ART ruft alle Besitzer des BlackBird auf, den oberen Lagerungsbolzen des Reibungsverstärkers sowie die dazugehörige Schraube zu tauschen.

BlackBird

ART calls on all BlackBird owners to replace the **upper bearing pin of the friction enhancer** along with the corresponding screw.

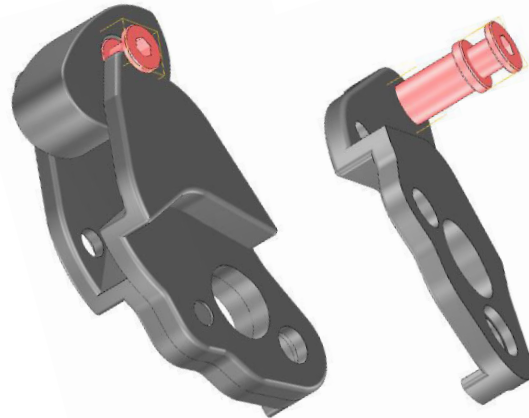
Leider haben wir in Einzelfällen bei der Prüfung des oberen Lagerungsbolzens Schwankungen in der Materialfestigkeit festgestellt, die zu einem Abbruch des Bolzens und somit der oberen Klemmbacke führen können. Eine akute Absturzgefahr besteht nicht, da die verbleibende Klemmbacke im Korpus des BlackBird eine zuverlässige Klemmung versichert, auch wenn der obere Lagerungsbolzen abbrechen sollte.

Wir bitten euch trotzdem den Austausch zeitnah vorzunehmen, da uns nötige Langzeiterfahrungen zu diesem Szenario fehlen.

Das dafür benötigte Austausch-Set mit Anleitung erhaltet ihr kostenlos und ist ab KW 45 verfügbar. Der neue Bolzen hat eine weitaus höhere Wandstärke und die dazugehörige Schraube dringt deutlich tiefer in den Bolzen ein, während das Gewinde nun im hinteren Teil des Bolzens sitzt um ihm eine höhere Festigkeit zu ermöglichen.

„Nase“ – Seitenplatte rechts des Reibungsverstärkers

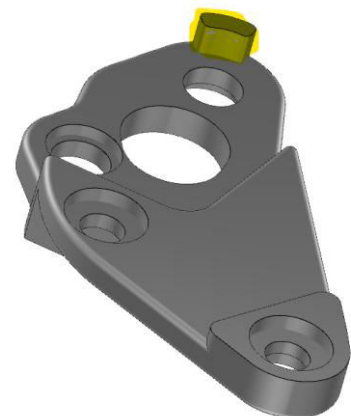
Vereinzelte Kletterer haben uns außerdem informiert, dass die „Nase“ am Reibungsverstärker abgebrochen ist. Der Anschlag „Nase“ soll die Klemmung des Reibungsverstärkers regulieren.

Der Ausbruch der „Nase“ führt zu einem kompletten Ausfahren des Reibungsverstärkers und zum kompletten Blockieren des Systems. Es besteht hier ebenfalls keine Absturzgefahr. Wir haben hier bereits mit zwei Edelstahl Stiften eine Verstärkung vorgenommen, die jedoch nicht ausreicht um das Abscheren dieser „Nase“ vollständig zu verhindern.

Der BlackBird ist nach **EN 12841** durch den **Tüv Süd** zertifiziert und wurde dafür zahlreichen Zugtests unterzogen, denen er problemlos standgehalten hat. Das hier beschriebene „Abbrechen der „Nase“ zeigte sich ausschließlich bei der Verwendung in SRT in Verbindung mit einem verharzten Seil. Der Reibungsverstärker kann bei einem verharzten Seil kurzfristig blockieren und dann bei vollständigem Betätigen des Lösehebels schlagartig ausfahren, wobei diese Schlagkraft dann direkt auf die kleine „Nase“ wirkt und sie abscheren kann.

Um auch diese Problematik zu eliminieren, haben wir uns entschieden die rechte Seitenplatte des Reibungsverstärkers und somit auch die „Nase“ aus Edelstahl herzustellen. Die Materialfestigkeit steigt damit auf ein Vielfaches und der BlackBird wird seine Robustheit deutlich erhöhen. Im gleichen Zuge haben wir eine Optimierung der Konturen vorgenommen um die Gewichtszunahme auf nur 40g zu beschränken.

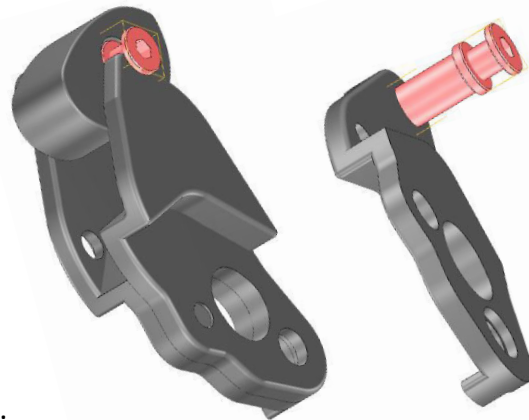
During inspections, we have identified isolated cases of variations in the material strength of the upper bearing pin. These variations could lead to a pin fracture and, consequently, failure of the upper clamping jaw. There is no immediate risk of a fall, as the remaining clamping jaw inside the BlackBird's body maintains reliable clamping even if the upper bearing pin were to break.

Nevertheless, we ask that you carry out the replacement promptly, as we currently lack long-term data for this scenario.

The required replacement kit (including instructions) will be provided free of charge and will be available from calendar week 45. The new pin features a significantly increased wall thickness, and the corresponding screw engages much deeper into the pin; the thread is now positioned in the rear section of the pin to provide greater overall strength.

“Nose” – Right Side Plate of the Friction Enhancer

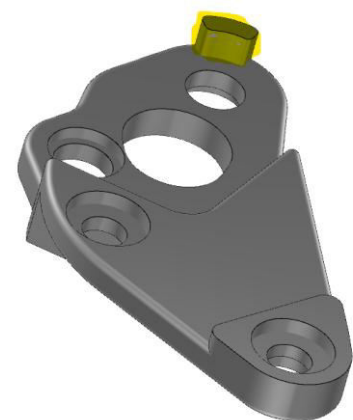
A few climbers have also informed us that the “nose” on the friction enhancer has broken off. The nose stop is designed to regulate the clamping movement of the friction enhancer.

If the nose breaks, the friction enhancer can extend fully, causing the entire system to lock up. There is no risk of a fall in this situation.

We have already reinforced this area with two stainless-steel pins, but this measure alone is not sufficient to completely prevent the shearing of the nose.

The BlackBird is certified by **TÜV Süd** in accordance with **EN 12841** and has successfully passed numerous tensile tests without any issues. The breakage of the “nose” described here occurred exclusively during use in SRT (Single Rope Technique) and in combination with a resin-contaminated rope.

When used with such a rope, the friction enhancer may temporarily seize. If the release lever is then fully actuated, the enhancer can suddenly extend, transferring a sharp impact force directly onto the small “nose”, which may shear off as a result.

To address this issue as well, we have decided to manufacture the right side plate of the friction enhancer, and thus the “nose,” from stainless steel. This significantly increases the material strength and greatly enhances the overall robustness of the BlackBird. At the same time, we have optimized the contours to limit the weight increase to only 40 grams.

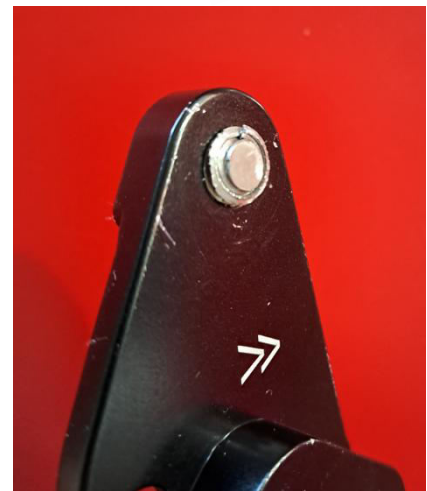
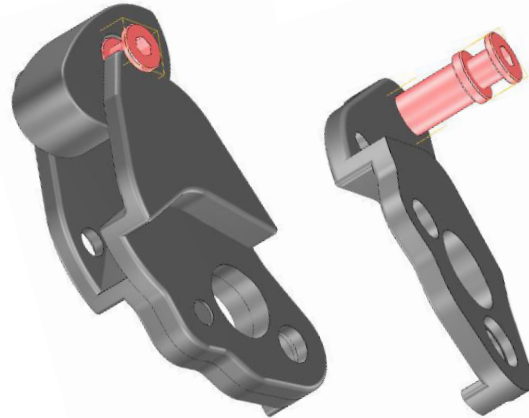
ART demande à tous les propriétaires du BlackBird de remplacer la goupille de palier supérieure du renforceur de friction ainsi que la vis correspondante.

Au cours des inspections, nous avons identifié quelques cas isolés de variations dans la résistance du matériau de la goupille de palier supérieure.

Ces variations pourraient entraîner une rupture de la goupille et, par conséquent, une défaillance de la mâchoire de serrage supérieure.

La nouvelle goupille présente une épaisseur de paroi nettement augmentée, et la vis correspondante s'engage beaucoup plus profondément dans la goupille, le filetage est désormais positionné dans la partie arrière de la goupille afin d'assurer une résistance accrue.

„Nez“ – Plaque latérale droite du renforceur de friction

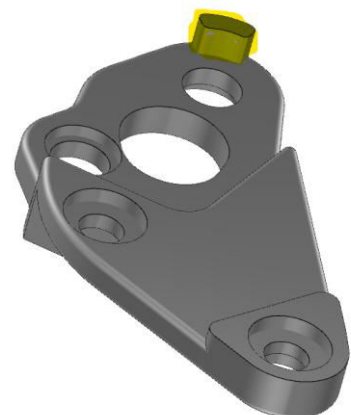
Quelques grimpeurs nous ont également informés que le „nez“ du renforceur de friction s'était cassé.

Le butée du nez est conçue pour réguler le mouvement de serrage du renforceur de friction.

Si le nez se casse, le renforceur de friction peut s'étendre complètement, provoquant le blocage total du système. Il n'existe aucun risque de chute dans cette situation.

Nous avons déjà renforcé cette zone avec deux goupilles en acier inoxydable, mais cette mesure à elle seule ne suffit pas à empêcher complètement la rupture du nez.

Le BlackBird est certifié par le **TÜV Süd** conformément à la norme **EN 12841** et a réussi avec succès de nombreux tests de traction sans présenter le moindre problème. La rupture du „nez“ décrite ici s’est produite exclusivement lors de l’utilisation en SRT (Single Rope Technique) et en combinaison avec une corde contaminée par de la résine. Lorsqu’il est utilisé avec une telle corde, le renforceur de friction peut se bloquer temporairement. Si le levier de déverrouillage est ensuite entièrement actionné, le renforceur peut s’étendre brusquement, transmettant une force d’impact soudaine directement sur le petit « nez », qui peut alors se cisailer.

Afin de résoudre également ce problème, nous avons décidé de fabriquer la plaque latérale droite du renforceur de friction, et donc le « nez », en acier inoxydable. Cela augmente considérablement la résistance du matériau et améliore nettement la robustesse globale du BlackBird. Dans le même temps, nous avons optimisé les contours afin de limiter l’augmentation de poids à seulement 40 grammes.
